VERSLAG

Van : Gerard Kransse
Datum verslag : 17 april 2014
Status : DEFINITIEF

Onderwerp: Schetsontwerp inlaat Saliestraat

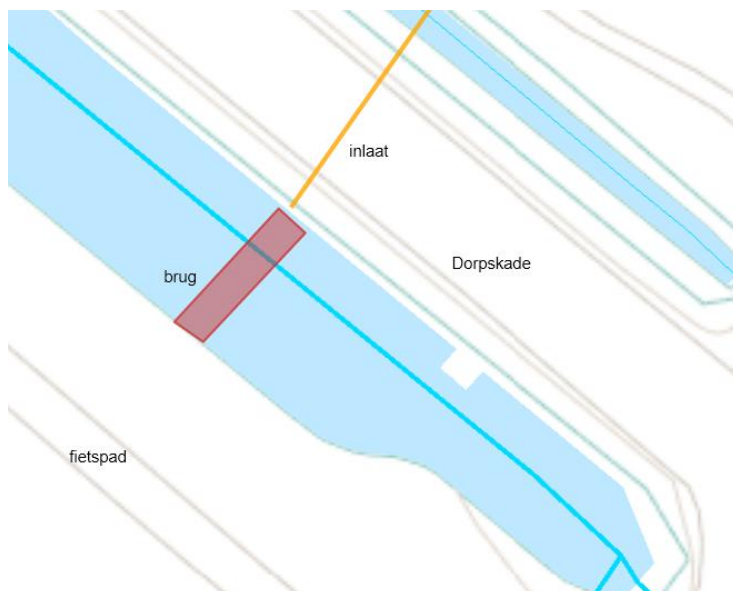
Op de concept schetsontwerptekening die voorafgaande aan de bespreking is rondgestuurd zijn twee afzonderlijke inlaten aangegeven. De korte inlaat wordt aangebracht tussen de watergang ten westen van de Dorpskade en de watergang langs de Kruidenlaan. De lange inlaat wordt met een boring gerealiseerd tot de M- vormige watergang rondom de Saliestraat.

Ten behoeve van de inlaten worden twee afsluiters voorzien tussen de Dorpskade en de direct naastgelegen watergang ten westen.

De locatie van de bedieningskast is nog niet op deze tekening aangegeven (bespreekpunt). Daarnaast is er op tekening nog geen invulling aan de bereikbaarheid van de afsluiters gegeven.

Gedurende het overleg worden een aantal mogelijke locatievarianten van met name de afsluiters en de bedieningskast besproken. Het is gewenst de afsluiters en kast nabij elkaar te realiseren.

De bereikbaarheid van de afsluiters, met name aan de zijde Dorpskade, is daarbij een knelpunt. De ruimte tussen de kant verharding van de Dorpskade en de naastgelegen watergang, van waaruit water ingelaten wordt, is zeer beperkt.

- Afsluiters tussen Dorpskade en zuidelijke watergang (zoals aangegeven op bijgevoegde SO). Hierbij spelen de beperkte ruimte en (veilige) bereikbaarheid van de constructies een grote rol. De afsluiters kunnen eventueel via de andere zijde van de watergang bereikbaar worden gemaakt door gebruik te maken van het fietspad en een nieuw te realiseren brug over de watergang.

Een nieuwe brug heeft niet de voorkeur omdat Delfland geen bruggen meer in eigendom wil hebben.

Een andere mogelijkheid is om naast de dorpskade een geleiderail o.i.d. als afscherming te plaatsen. Dit neemt echter veel ruimte in beslag.

Om meer ruimte te creëren kan er een werkplateau gemaakt worden zoals bij de naastgelegen bestaande duiker onder de Dorpskade.

Conclusie: deze locatie is niet gewenst i.v.m. slechte en moeilijk te realiseren bereikbaarheid.

- Afsluiters en besturing niet direct ten westen langs de Dorpskade maar nabij de watergang Kruidenlaan. Voor de korte inlaat is dit geen probleem, voor de lange inlaatleiding wel omdat hier een diepe afsluiterput benodigd is als gevolg van de diepte van de inlaatleiding aldaar. De inlaatleiding heeft hier deze diepte omdat, conform beleid van Delfland, de inlaatleiding de eerdere watergangen met een minimale diepte van 1,30m onder de bodem moet kruisen.

Conclusie: deze variant is niet gewenst omdat er een zeer diepe afsluiterput moet worden gerealiseerd.

- Gebruik maken van de bestaande duiker onder de Dorpskade. Nabij de kruising met de Middenweg bevindt zich een duiker onder de Dorpskade met aan de oostzijde daarvan een afsluiterput. Vanaf deze put ligt een duiker die richting de watergang langs de Middenweg gaat. De functie van de constructie is onduidelijk. De schuifafsluiter wordt niet meer gebruikt en de duiker richting de Middenweg is niet in het veld terug te vinden. Bij de afsluiter is het lopende water waarneembaar, het is echter niet duidelijk waar het water heen gaat.

Voorgesteld wordt om de nieuwe inlaten door bestaande duiker (spirosol $\varnothing 600\text{mm}$) onder de Dorpskade door te voeren en vanaf daar naar de watergang Kruidenlaan en Saliestraat aan te brengen. Wanneer mogelijk kan gebruik worden gemaakt van de bestaande betonput. De afsluiters en bedieningskast zijn in deze variant beter en veiliger bereikbaar te maken.

- Tot slot wordt er nog een variant op de inlaatleidingen besproken. In deze variant wordt er een stuw net voorbij de duiker Saliestraat in de watergang Middenweg geplaatst. Bovenstrooms van de stuw zal een hoger peil in de watergang moeten worden ingesteld (peilwijziging).

Op deze manier kan er vanaf de watergang Middenweg door de bestaande duiker water naar de Saliestraat worden ingelaten. Deze variant wordt niet haalbaar geacht omdat de stuw in de hoofdwatgang niet gewenst is. Tevens heeft het wijzigen van het peil bovenstrooms van de stuw grote impact op de rest van peilgebied NAP -4,57m/-4,72m.

Conclusie: deze variant wordt niet haalbaar geacht en zal verder niet worden uitgewerkt.

- Voorgesteld wordt om de diameter van de nieuwe inlaten te vergroten van 200mm naar 315mm om gevoeligheid voor vuil in de leidingen te verminderen.
- De nut en noodzaak van de korte inlaat is niet duidelijk en lijkt zelfs overbodig. PIB gaat e.e.a. na bij WSK.

Conclusie: deze variant zal nader onderzocht worden door PIB.

- Er zal geen gebruik worden gemaakt van de bestaande betonput. In het ontwerp wordt een nieuwe afsluiterput en bedieningskast nabij de duiker onder de Dorpskade worden aangebracht;
- De bestaande instroming langs de westzijde van de Dorpskade zal vervangen worden. Er komt een nieuw kroosbordes met dezelfde afmetingen;
- De 2 nieuwe inlaten worden door de bestaande spirosolduiker gevoerd. De korte inlaat heeft diameter 200mm (minimaal benodigd conform berekeningen WH – Stefan Jansen), de lange inlaat (naar Saliestraat) krijgt een diameter van 315mm. Hier is voor gekozen omdat een grotere diameter minder gevoelig is voor vuil;
- Langs de bestaande stalen damwand wordt een looppad met betontegels aangebracht zodat de instroming beter bereikbaar wordt voor beheer;
